第53条（多量の放射性物質等を放出する事故の拡大の防止）に係る

コメント回答

日本原子力研究開発機構 大洗研究所

審査会合におけるコメント

反応度の時間履歴

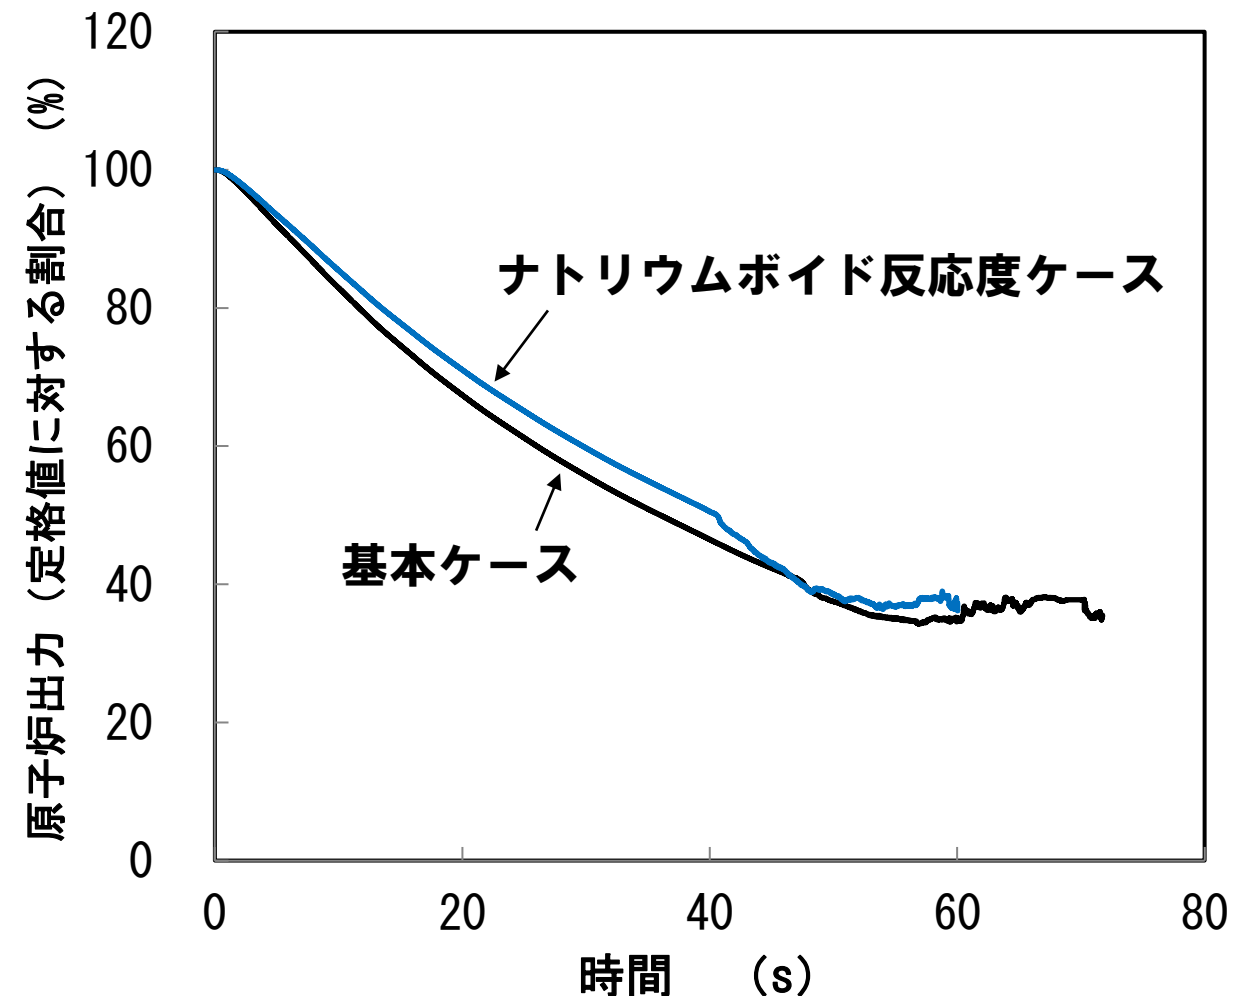
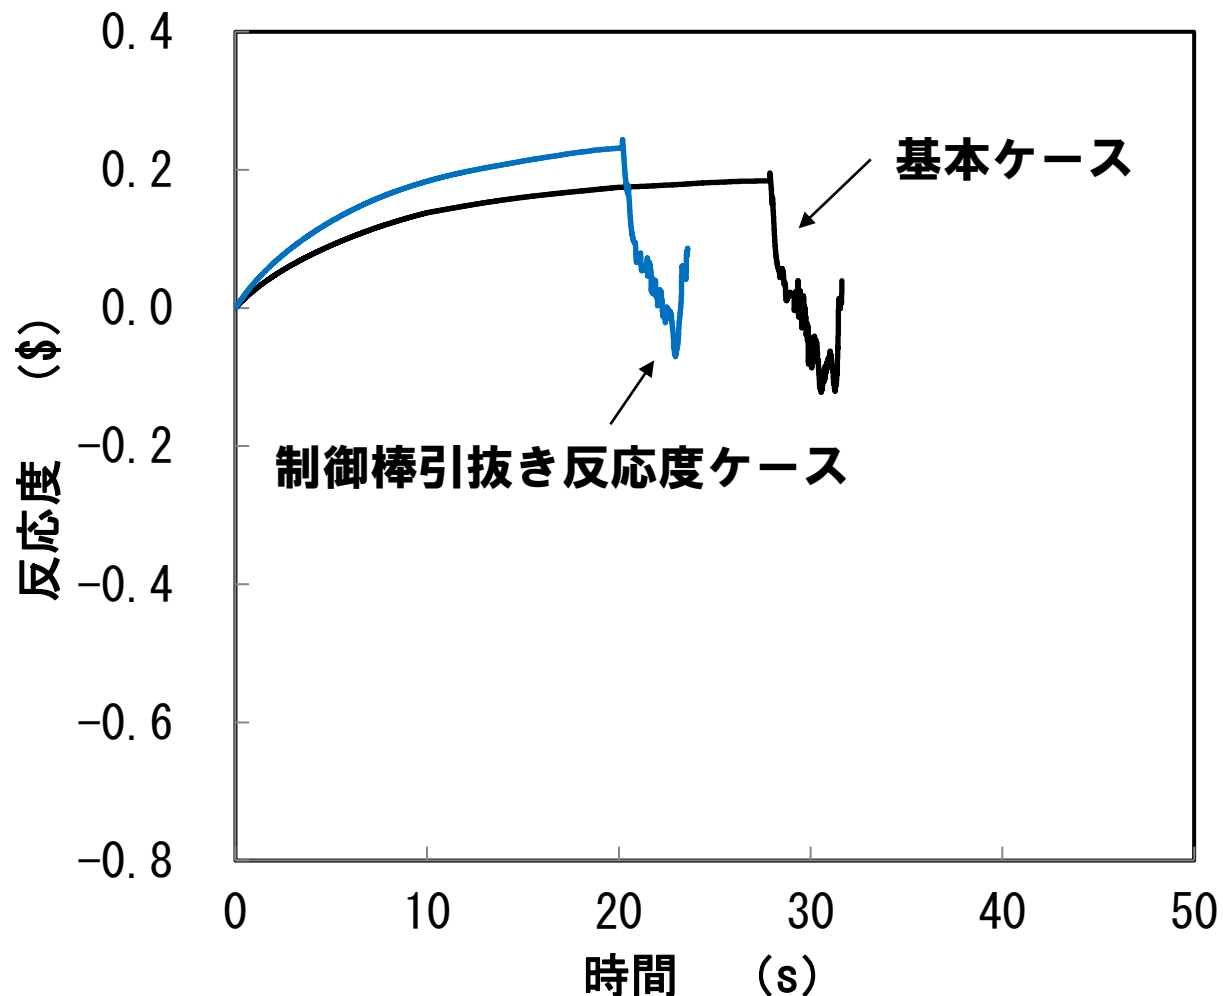
No. 224 SAS4Aの妥当性確認で抽出された不確かさの影響評価の詳細について

■ 不確かさの影響評価 (ULOF: ナトリウムボイド反応度ケース)

基本ケースに比べて過渡開始直後から反応度の減少が若干緩やかになり、沸騰開始時刻や燃料崩壊時刻が早くなっている。冷却材が沸騰するチャンネルの数が増加し、被覆管の溶融に至るチャンネルの数も増加するが、炉心全体では負の冷却材密度反応度及びナトリウムボイド反応度が卓越しているため、基本ケースと同様に未臨界の状態が維持される。

反応度推移に関しても大きな差はなく、基本ケースと同様、事象全体を通じて反応度は負の範囲にとどまり臨界(0.0%)を超えることはなかった。また、損傷集合体数は基本ケースの2集合体に対して、ナトリウムボイド反応度ケースでは5集合体となっているが、その内の3集合体は被覆管が溶融に至っただけで燃料は流動化していない。炉心全体の燃料分布は基本ケースと大きく変わらず、遷移過程の事象推移に大きな影響を与えることはない。

反応度の時間履歴

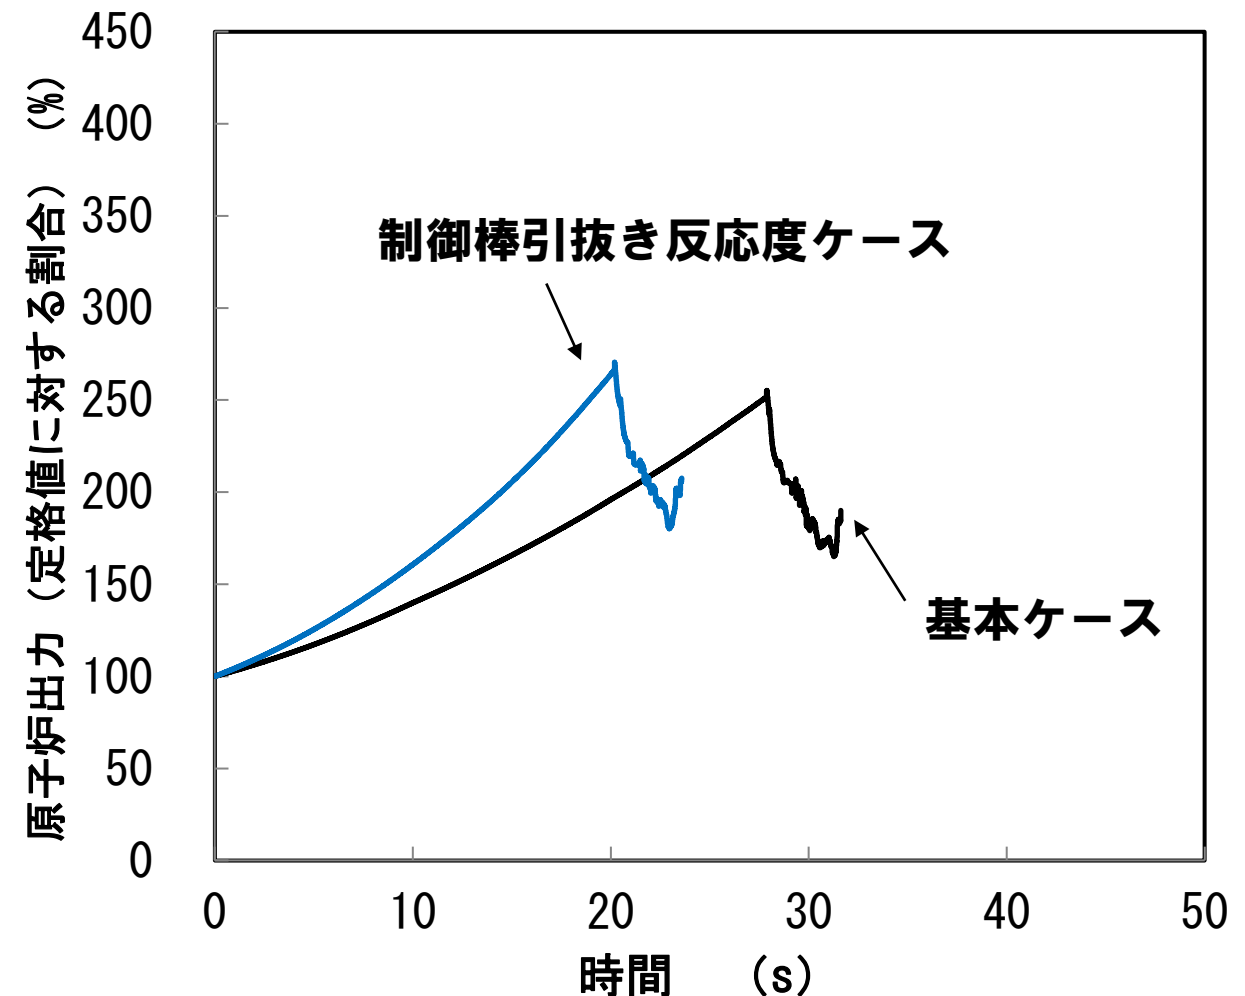
■ 不確かさの影響評価 (UTOP: 制御棒引抜き反応度ケース)

制御棒引抜き反応度ケースについては、過渡開始直後から反応度の増加率が上がり、燃料要素の破損時刻が早くなっている。しかしながら、損傷集合体数は基本ケースと同様に2集合体だけであり、破損後の推移も大きな違いはなかった。

事象進展が速くなり、最大反応度や最大出力が増加したが、最大出力は定格出力に対して約2.7倍程度、最大反応度は約0.244\$と基本ケース(最大出力は定格出力に対して約2.5倍程度、最大反応度は約0.195\$)と大きな差はなく、即発臨界(1.0\$)を超えることもなかった。また、損傷集合体数も基本ケースと同じ2集合体だけであった。後続の遷移過程の事象推移にも大きな影響を与えることはない。

反応度の時間履歴

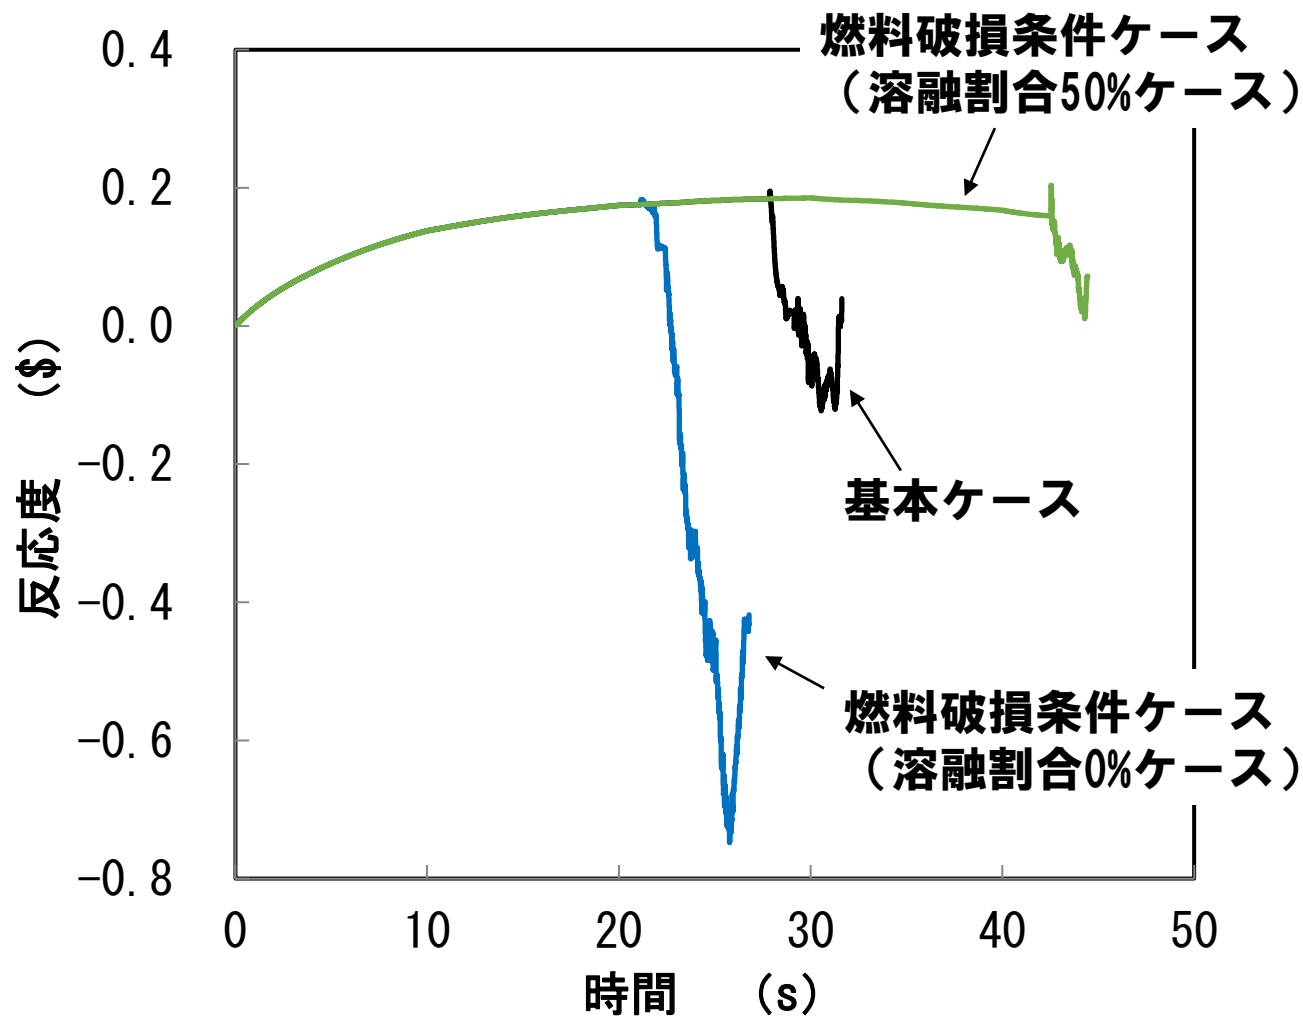
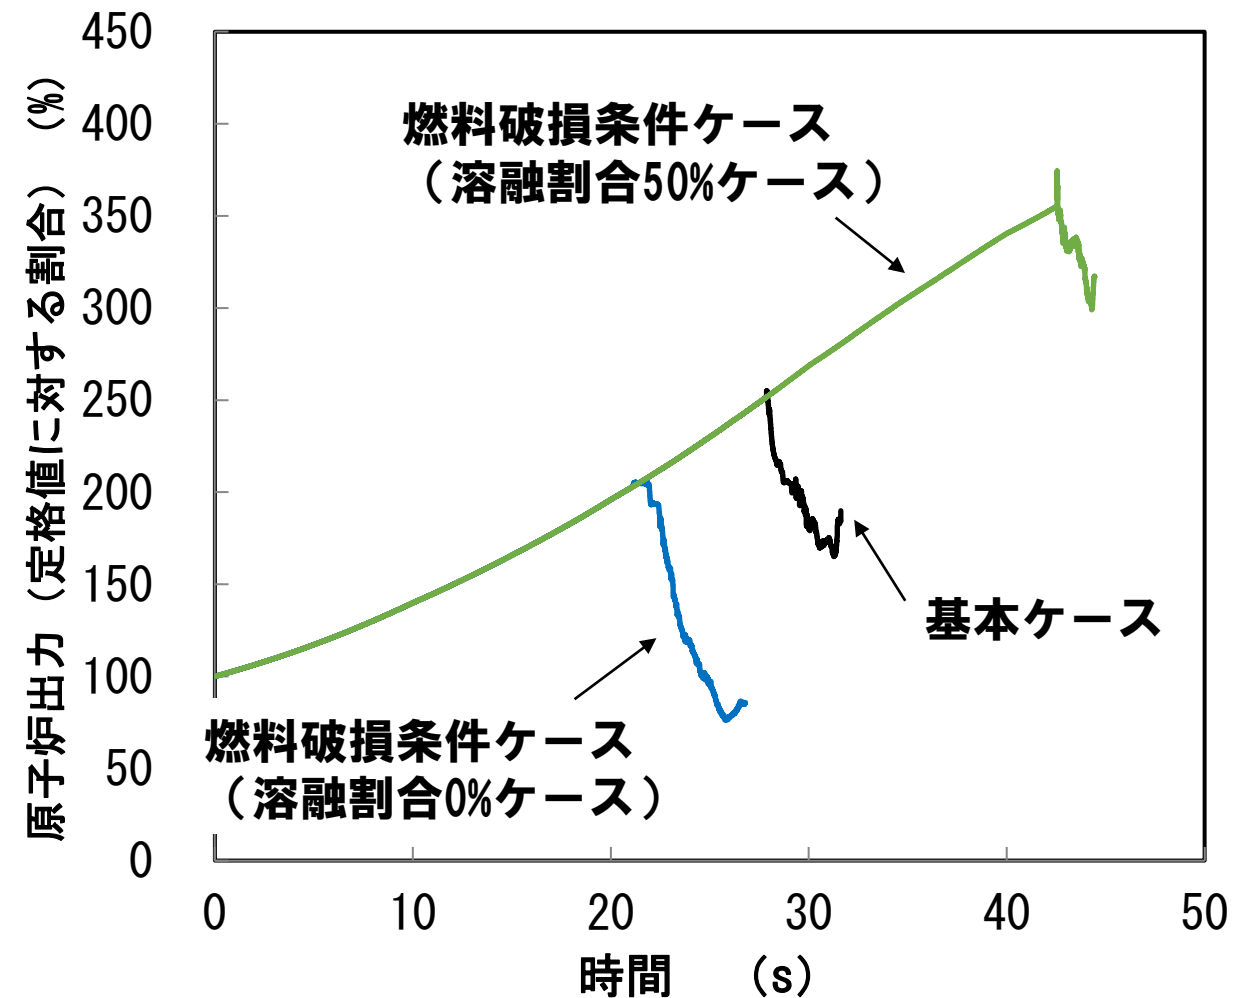
■ 不確かさの影響評価 (UTOP: 燃料破損条件ケース)

溶融割合0%ケースでは燃料の破損の同時性が高まり、基本ケースに比べて損傷集合体数は増加した(10集合体)。破損時の燃料溶融割合が減少したことで、破損直後の燃料移動反応度は基本ケースに比べて小さくなるが、損傷集合体数が増加したことによって結果的に燃料移動反応度は基本ケースよりも大きくなっている。破損時の燃料はほとんどが未溶融で流動性が低いため、炉心全体の燃料分布は基本ケースと大きく変わらず、遷移過程の事象推移に大きな影響を与えることはない。

溶融割合50%ケースでは破損時刻が大幅に遅れ、基本ケースに比べて最大出力が増加しているが、それでも定格出力に対して3.8倍程度であった。破損時の燃料溶融割合が大きいことから、破損時に燃料要素内の燃料集中による反応度の増加が見られるが、最大出力反応度は0.203\$と基本ケースと同程度であった。また、損傷集合体は1集合体だけであった。

デブリベッド最高温度の履歴

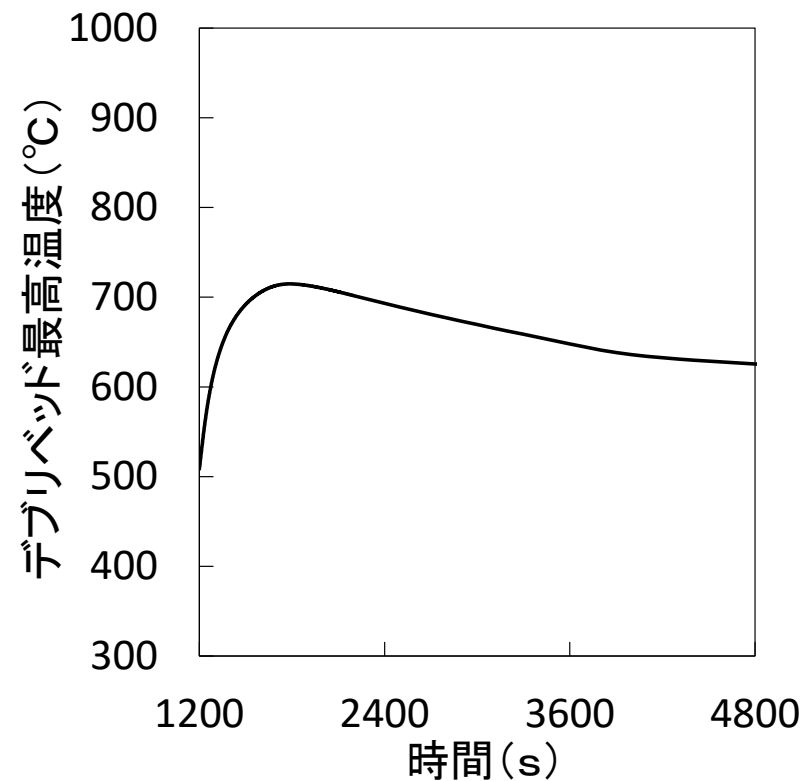
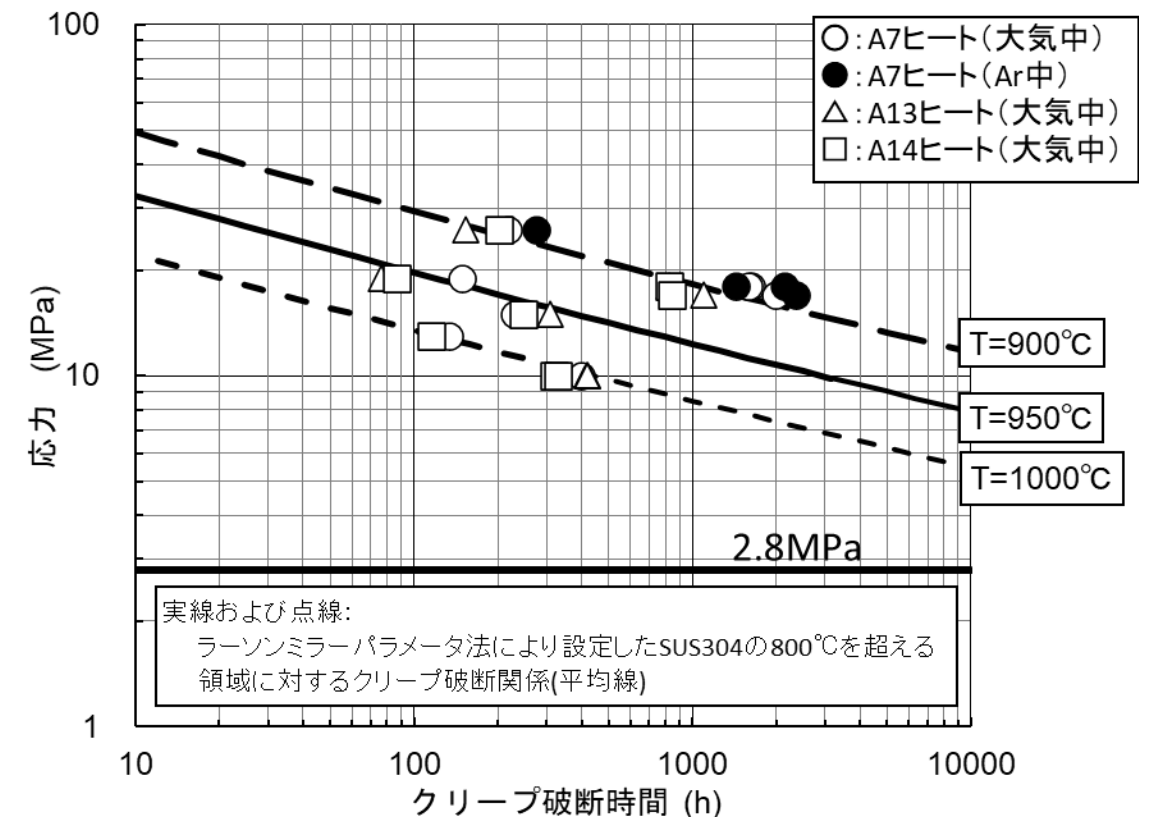
**No. 225 再配置・冷却過程に係る損傷炉心物質の炉心からの流出の不確かさ
及び不確かさの影響評価について**

3. 損傷炉心物質の炉心からの流出の不確かさの影響評価

- デブリベッド最高温度は約1,800秒後に約720°Cまで上昇し、その後は崩壊熱の減衰と共に低下する。
- デブリベッドにより高温条件（最高温度約720°C）となる原子炉容器底部の鏡板では、原子炉容器自重、ナトリウム重量、及びデブリベッド重量により発生する応力は2.8MPa（1次応力）であり、SUS304について900°Cを超える温度条件で得られているクリープ試験結果に対しても有意に小さくクリープ破断は発生しない。

CAMEL試験装置の概念図

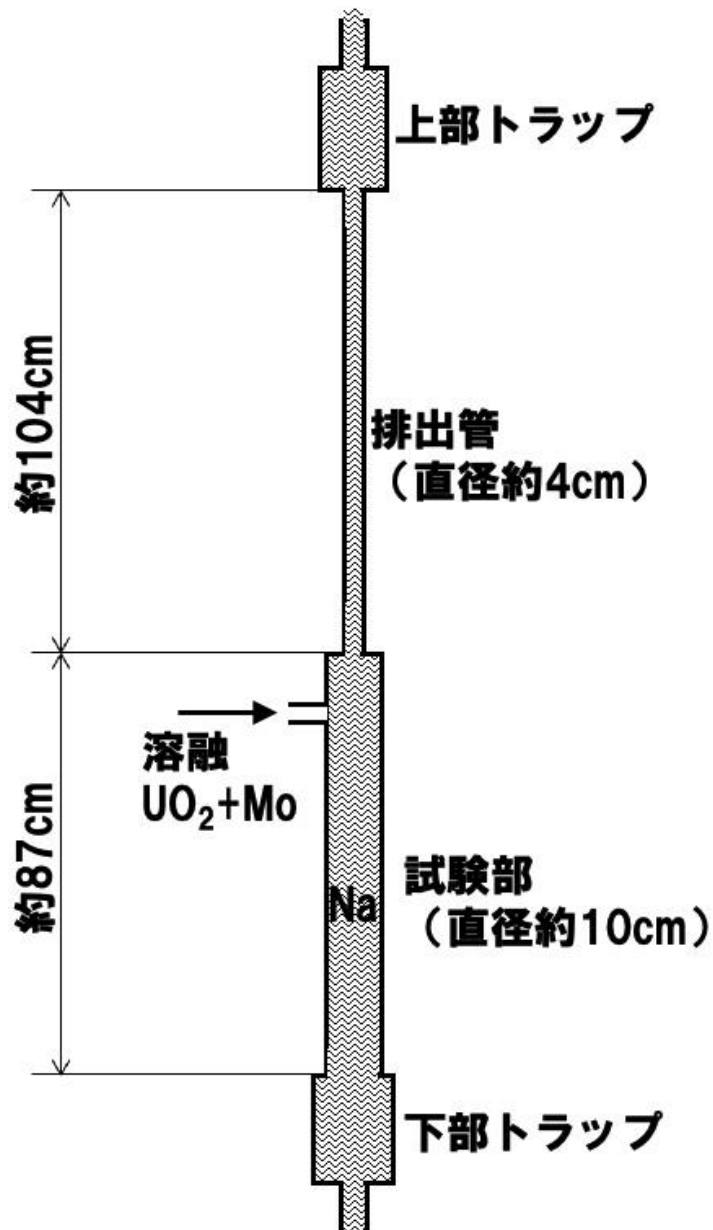
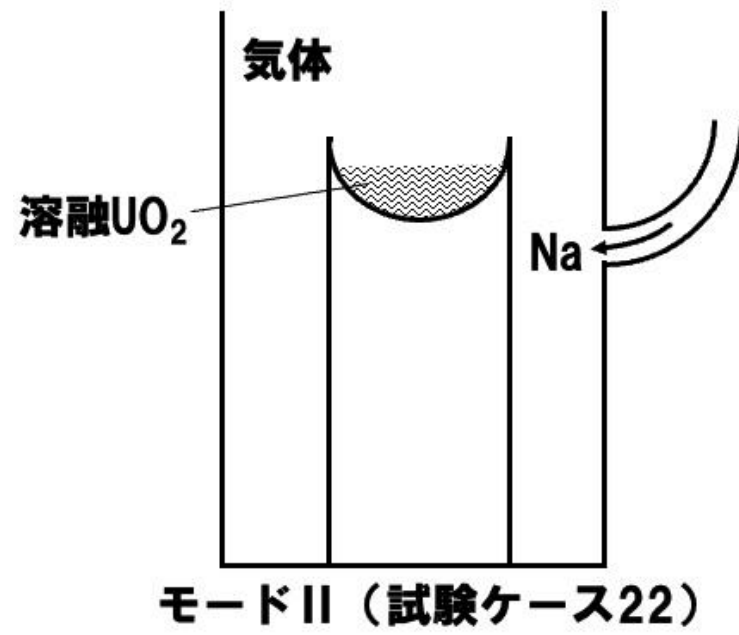
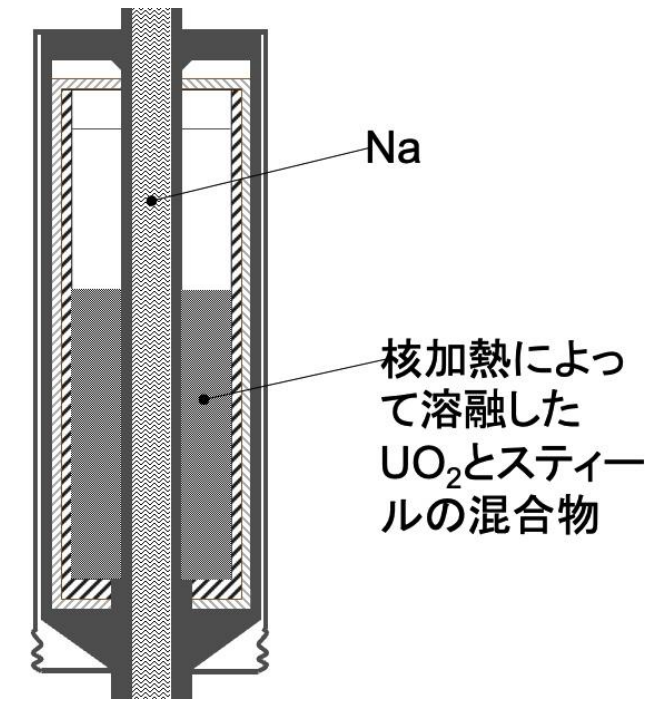
**No. 227 炉心損傷過程へのFCIの実験的知見の適用性
及びFCIの最大圧力を約80atmとすることの妥当性**

炉心内FCIへの適用性の高い試験的知見

- 炉心内でのFCIの発生状況に近い状況を模擬した試験としては、CORECT-IIケース22、CAMEL C6、EAGLE ID1試験がある。
- 発生圧力はCORECT-IIのケース22が約4.3MPa、CAMEL C6が約4MPa、EAGLE ID1は極めて緩慢で約0.15MPaである。

- **S I M M E R**を用いた遷移過程の解析においては、炉心内の損傷領域の拡大と炉心物質の動きに従って解析されているが、「常陽」の遷移過程は低出力かつ低温（大半の燃料は固化状態）のまま推移するため、有意なFCI現象は発生していない。
- 大きな反応度効果を駆動する可能性のある炉心周辺部のFCI現象については、EAGLEの知見に基づけば数気圧程度の極めて限定された圧力発生にとどまることが示されており、また、CAMEL C6又はCORECT-IIケース22のように強制的に高温融体とナトリウムを接触させた試験においても約4MPa程度の発生圧力である。
- FCIの不確かさに係る感度解析では、基本ケースで燃料集中による即発臨界が発生する直前に、燃料集中を促進する位置にある外側炉心の制御棒下部案内管2カ所で同時に約8MPaの圧力が発生するという仮想的な条件の下での保守的な解析を行ってその影響を評価した。

各回転プラグの動的応答（基本ケース）

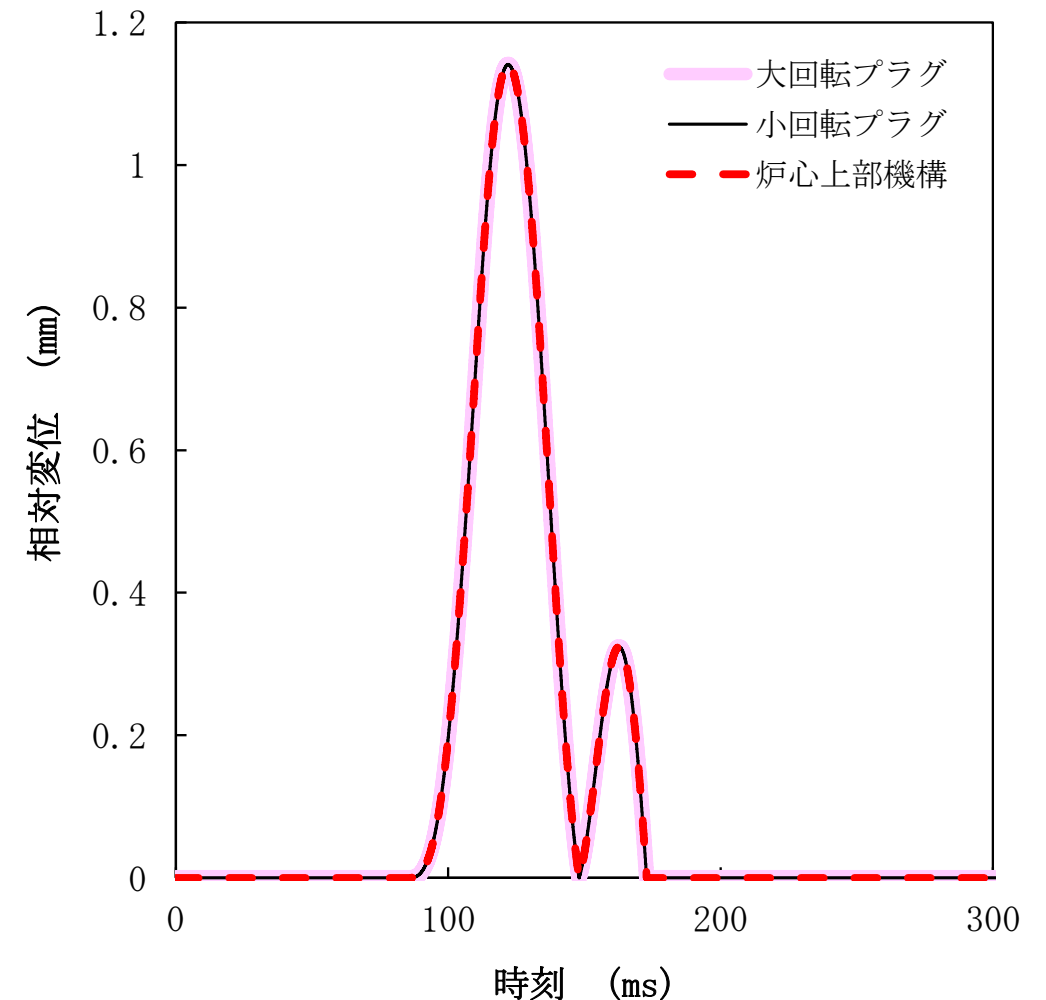
**No. 229 格納容器（床上）にナトリウムが噴出しないことに係る
機械的応答過程の計算の詳細について**

5.1. 基本ケースの解析結果

- 炉心上部機構及び小回転プラグは大回転プラグと一体となって変位し、大回転プラグとの相対変位は生じない。
- 大回転プラグは80ms程度の短時間だけ、最大約1.2mm上向きに浮き上がるが、原子炉容器内の圧力がプラグの浮き上がりに必要な圧力以下に低下すると、支持フランジ上に着座する。
- 各回転プラグの間隙内に流入するナトリウム量（積算値）は大回転プラグで6.6kgであり、小回転プラグ及び炉心上部機構ではナトリウムはプラグ間隙内に流入しない。
- 大回転プラグの間隙内に保持可能なナトリウム質量（回転プラグ間隙の容積に相当）は約520kgであり、間隙内への流入量がこれを十分下回ることから、基本ケースでは格納容器（床上）にナトリウムは噴出しない。

- ボルトのひずみは最大0.07%
- いずれのボルトも塑性変形に至っていない。
